Ref.: Sagsnr. 2008-107118 – Deres brev af 16. sept. 2008.

Overtagelse af del af Hedegaardsvej til kommunevej (sagsnr. 2008-107118)

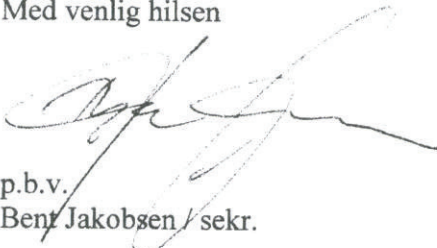
Hvilke konsekvenser får denne overtagelse for os; for som vi ser det af skraveringen på det medsendte bilag 1, bliver der ikke tale om fysiske ændringer af hverken vej- eller fortovsarealer på vor matrikel, men udelukkende om en ændring af vedligeholdelsespligten.
